核二廠一號機錨定螺栓斷裂案事件 問題與答復

錨定螺栓簡介

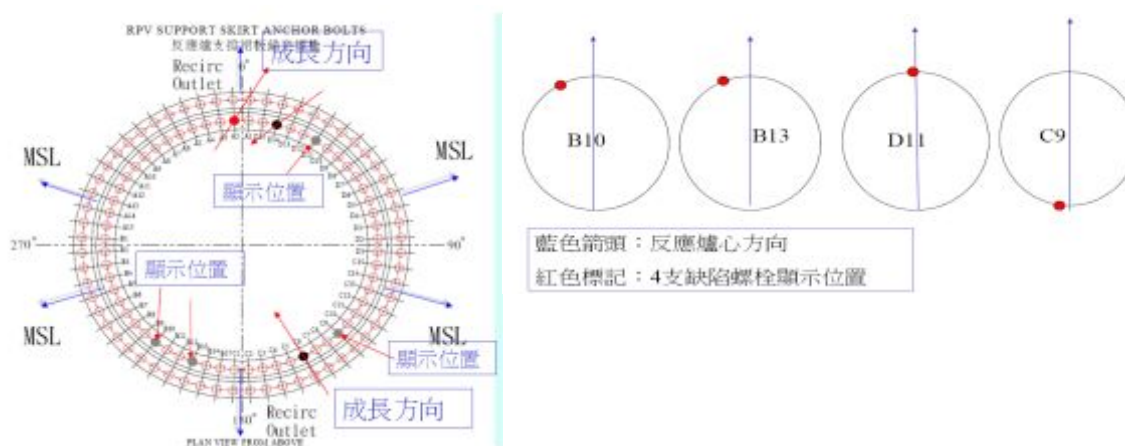
6、目前斷裂螺栓製造批號徹查結果為何？對原建廠材料測試報告證明(CMTR)之材質成分與台電公司目前委外分析之成分結果相互比較，是否為硫、碳或其他成分不均勻所致？

原建廠CMTR與斷裂螺栓化學成分分析比較如下表，結果顯示碳、硫含量均在規範內(C6含碳量在誤差規範範圍0.02%內)：

由上表比較得知，爐號 61236 具有較高硫含量，另由 A2、C6、D14 破斷螺栓的金相分析也顯示有大顆粒的硫化物存在，因此可以斷定 61236 爐號之原始母材有較高硫含量及硫不均勻分布之現象。而高含硫量對材料機械特性及腐蝕特性均有不良影響。

斷裂螺栓 A2 及 C6 化學成份分析顯示其含碳量較原建廠 CMTR 高。A2 及 C6 或有碳成份分布不均之現象，但由肇因分析顯示高碳含量並無明顯不利之影響。

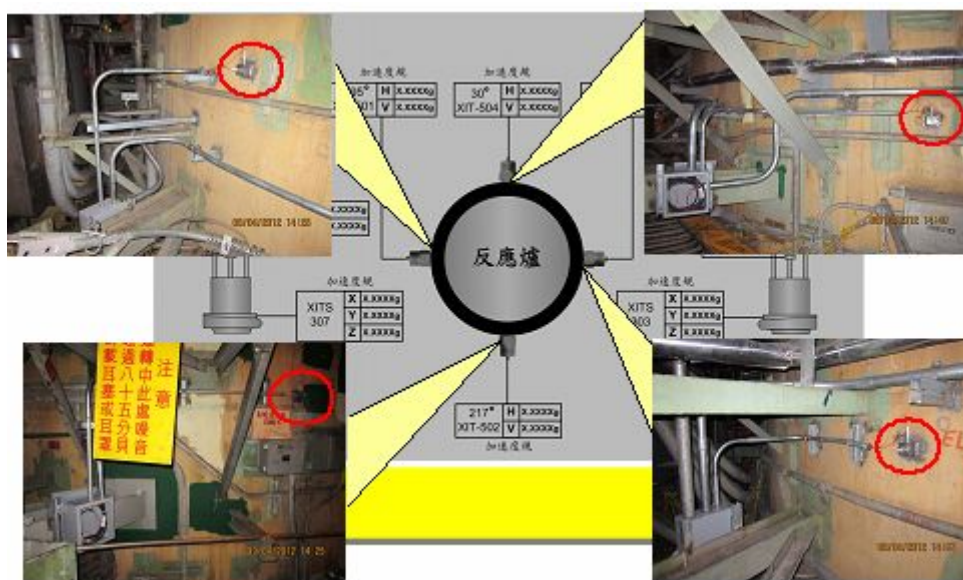
12、鑑於機組停機過程在將「運轉模式」開關由「起動」階段轉至「停機」階段時，強震儀 OSG-XE-105 被引動並達 0.29g，台電公司應對反應爐相連接之安全管路/管嘴之銲接處，及反應爐爐內組件等提出安全評估報告，確保運轉安全無虞。

反應爐周邊存在相當多支管嘴/管路、控制棒驅動機構等，對安全之影響甚大，這些反應爐周邊組件之設計係採安全停機地震（SSE）之 0.4g 加以設計，相對於 0.29g 而言，仍存有相當大之安全餘裕。但本會對於 3 月 16 日核二廠 1 號機進行反應爐模式切換至停機（S/D）時，強震儀 OSG-XE-105 在垂直方向最大加速度有 0.29g 之紀錄，極為重視，要求台電公司必須確實加以澄清。

為確實掌握該處振動現象，期能達到事先防範效果，原能會已要求台電公司增加 8 只振動儀，水平向及垂直向各半（如下圖所示），此反應爐基座裙鈑之振動監測機制，將監測記錄 1 號機反應爐裙板處在起動/運轉等各階段的振動值，並依收集之資料於 3 個月後訂定「機組需降載/停機準則」，以作為爾後判定評估之依據。

本會基於核能安全保守性決策，假設 0.29g 之紀錄訊號為真，已要求台電公司進行現場勘察以確認和反應爐相連接之安全管路/管嘴（如：主蒸

汽管、飼水管、高/低壓安全注水管、控制棒驅動系統及其導管等)之銲接處未受其影響，而無運轉安全之疑慮。

核二廠於一號機第 22 次大修大修中完成下列各項反應爐周邊組件運轉安全檢測及評估：

- (1)依程序書 708.3.4「反應器內部組件目視檢查」執行反應爐內部組件檢查。
- (2)依營運檢測計畫執行安全管路/管嘴非破壞檢測，共檢測完成 59 口：包括再循環管路焊道 19 口，管嘴 29 口及爐水淨化系統(RWCU)管路焊道 11 口。
- (3)依程序書 732.6-IST「核能級組件支撐目視檢查程序書」檢查反應爐支撐裙板。
- (4)依程序書 612.3.7「控制棒驅動殼支架檢查」檢查控制棒驅動系統殼支架。
- (5)依程序書 575「地震緊急程序書」執行全廠巡視。
- (6)依程序書 295「反應爐壓力槽系統洩漏試驗」，執行反應爐加壓後壓力槽系統整體之洩漏測試。

核二廠依程序書執行以上各項檢測結果正常，確認反應器周邊組件、廠房及設備均無損壞發生，並未受到此可能高達 0.29g 振動波衝擊影響。同時，原能會亦於 4 月 16~20 日執行第 1 次專案視察時，針對此部分確認其已完成，並未發現異常情形。

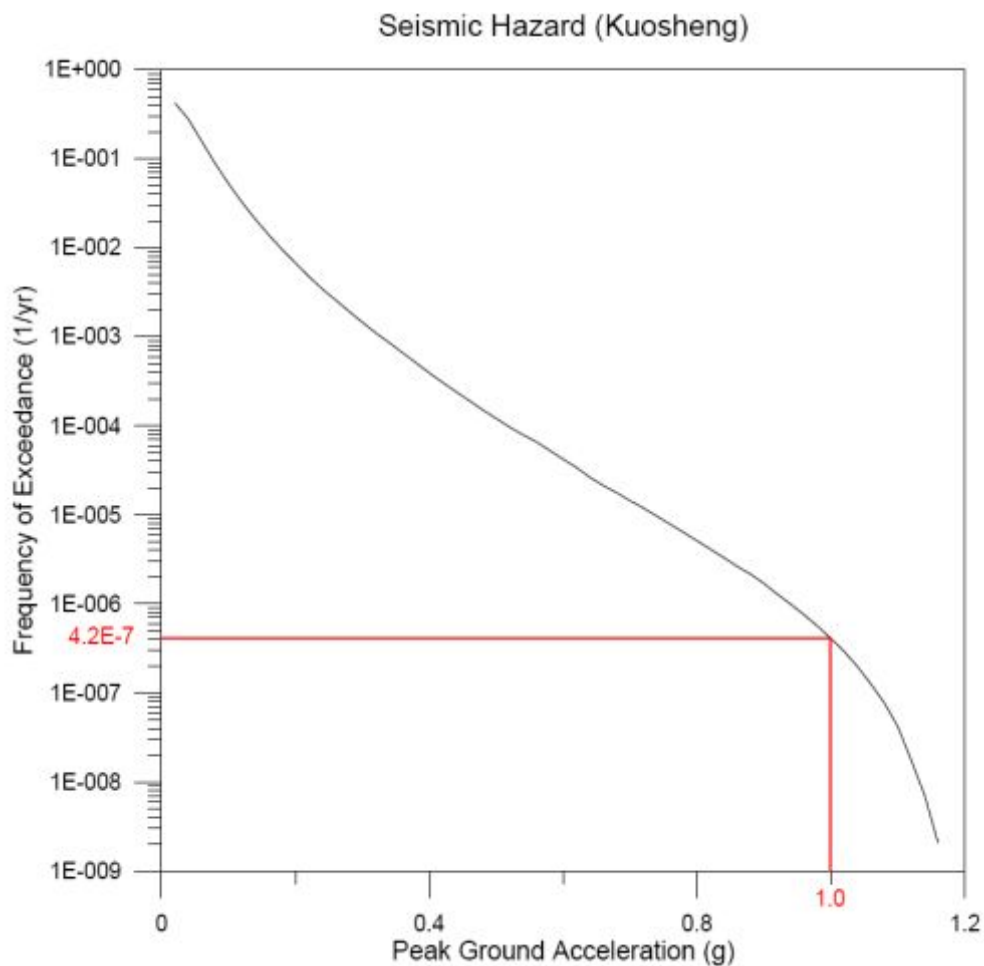
23、請說明安全度評估（PRA）分析結果？

參照原能會於 1985 年完成核二廠原始安全度評估報告，以錨定螺栓為支撐的反應爐裙板原設計耐震能力大於 3g，假設核二廠一號機錨定螺栓 7 支斷裂皆未修復狀況，依據台電公司有限元素分析結果，其螺栓固定反

應爐壓力槽的強度因此下降 23.8%，保守判定其耐震力將由 3g 開始同等比例下降，故耐震力將約為 2.29g ($3g \times (1-23.8\%)$)。依此比對原地震安全度評估危害度資料，要達到螺栓支撐有遭破壞之虞的地震大小，經高信心度且低失效機率(High Confidence and Low Probability of Failure, HCLPF)轉換計算後，其 HCLPF 地表加速度約為 1.0g；故保守假設地表加速度達 1.0g 之地震發生時，即直接造成爐心熔損，不考慮其他救援措施。經查核二廠地震危害度曲線，1.0g 地震之發生頻率約為 4.2E-7/年(如下圖)，保守假定發生此狀況即發生爐心熔損狀態，爐心熔損頻率增幅為 4.2E-7/年。

目前核二廠爐心熔損頻率總風險為 2.55E-5/年(即機組處正常狀態，120 支錨定螺栓皆正常之風險)，若 7 支螺栓斷裂之假設組態發生，則整體風險將變為 2.592E-5/年(等於 2.55E-5+4.2E-7)。
